**Antrag auf Erteilung einer Genehmigung nach §4 Bundes- Immissionsschutzgesetz
(BimSchG) zur Errichtung und zum Betrieb von 13 Windenergieanlagen (WEA) in der
Gemeinde Gültz**

AZ: StALU MS51 571/1634-1/2021
hier: Stellungnahme Forstbehörde

Antragsteller: RH2 PTG Kommunale Beteiligung GmbH & Co.KG
Bez. d. Anlage: 13 Windenergieanlagen (WEA) nach Ziffer 1.6 der 4.BImSchV
davon 9x Enercon E-147 EP5, 2x Enercon E-160 EP5 E2 und 2x E-138
EP3 E2

Übersichtskarte WP Gültz Bl.4

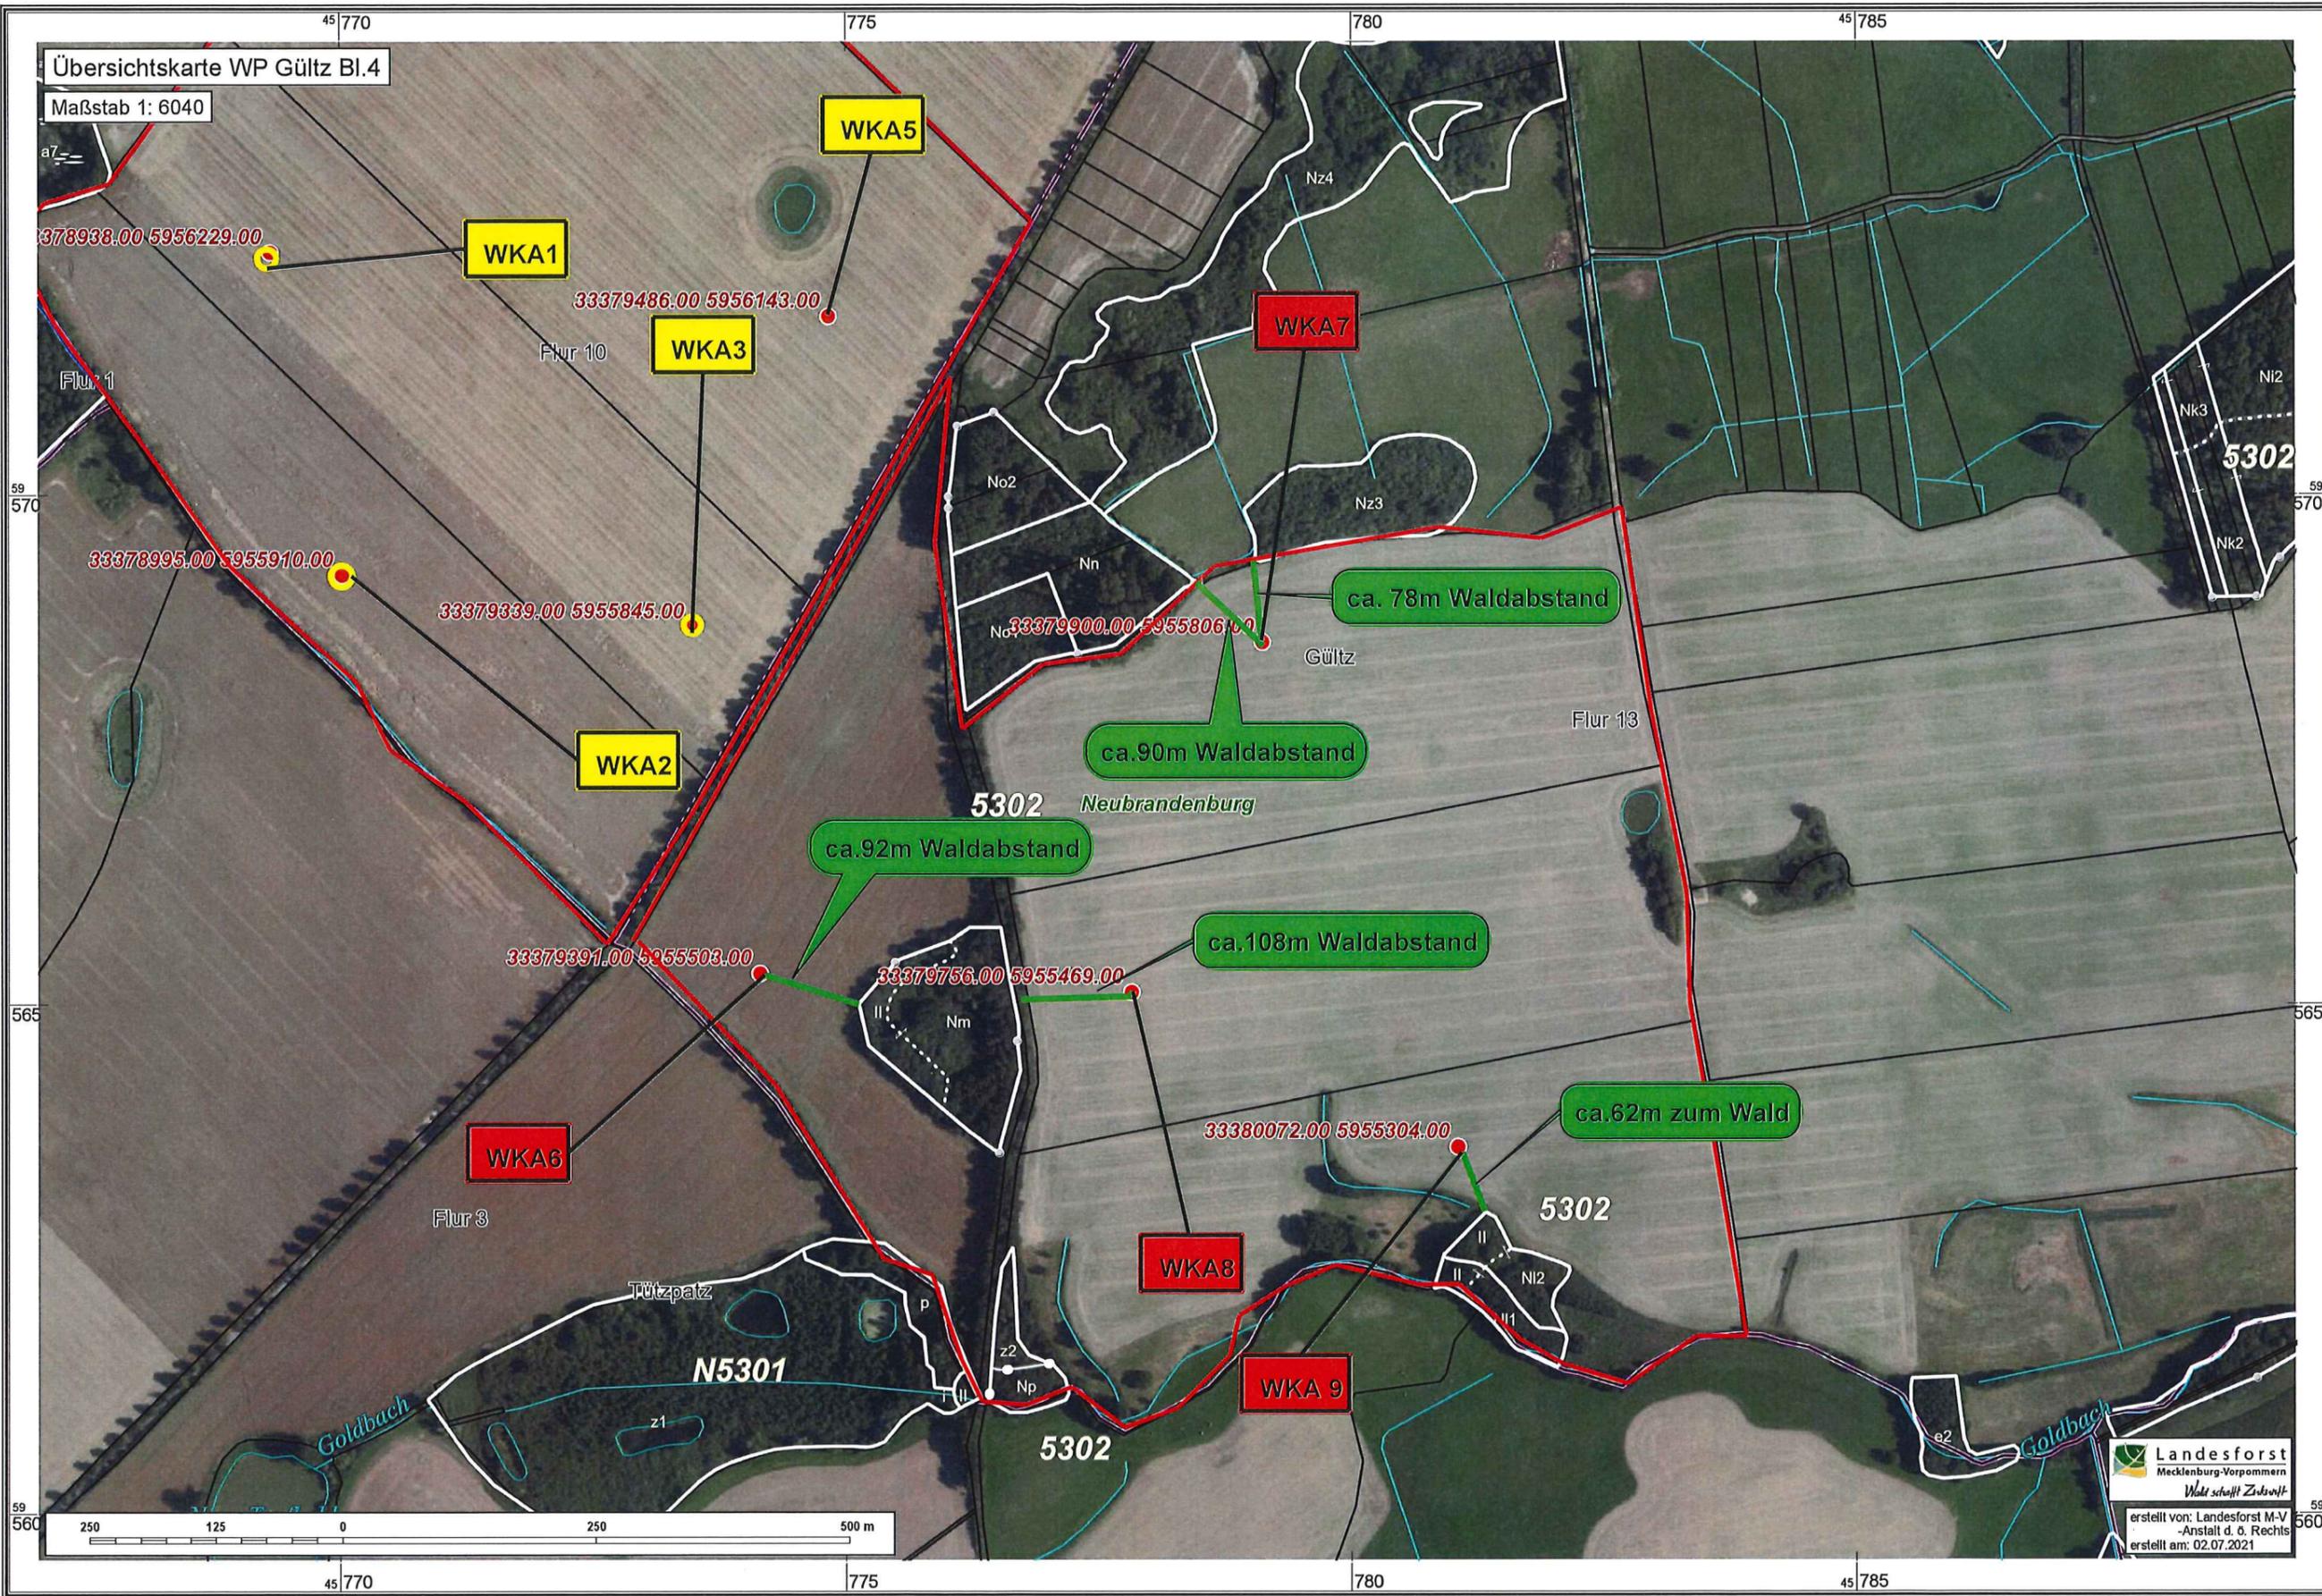
Nach Sichtung der Unterlagen befindet sich der gewählte Standort für die Errichtung der geplanten Windenergieanlagen außerhalb von größeren Waldgebieten. Trotzdem ist bei den vorgesehenen Standorten der geplanten WEA 6, WEA 7, WEA8, WEA 9 und WEA 11 ein Überstreichen bzw. eine Waldabstandsunterschreitung zu den in der Örtlichkeit vorhandenen kleineren Waldbereichen erkennbar.

Nach dem Luftbild (Anlage) sind folgende Abstände zwischen den Windkraftanlagen und der jeweiligen Waldfläche zu verzeichnen:

WKA	Waldabstand Anlage zur forstl. Abteilung	Rotationsradius plus 50m Abstand Waldbrandregelung	Unterschreitung
6	ca.92m zur Abt. 5302 m	124m	um 32m
7	ca. 90m zur Abt. 5302 n	124m	um 34m
7	ca. 78m zur Abt. 5302 z3	124m	um 46m
8	ca. 108m zur Abt. 5302 m	124m	um 16m
9	ca. 62m zur Abt. 5302 I2	124m	um 62m
11	ca. 102 zur Abt.5302 q	124m	um 22m

Dabei ist dann aber zu beachten, dass die Rotorflügel niemals Waldflächen überragen dürfen. Durch den Vorhabensträger ist abzusichern, dass bei der Errichtung von Windenergieanlagen in unmittelbarer angrenzender Nachbarschaft an Waldflächen, die Rotorblätter diese Waldbereiche nicht überstreichen.

In allen Windenergieanlagen, deren äußere Rotorblattspitze sich in einem Abstand von weniger als 50 Meter vom Waldrand befinden, sind automatische Löschanlagen und Brandmelder in den Kanzel zu installieren.

Mit einer Beibehaltung der geplanten Standorte der Windenergieanlagen betrifft diese Forderung die Windenergieanlagen 6, 7, 8, 9 und 11.

Ansonsten ist die entsprechende Anlage zu verschieben.
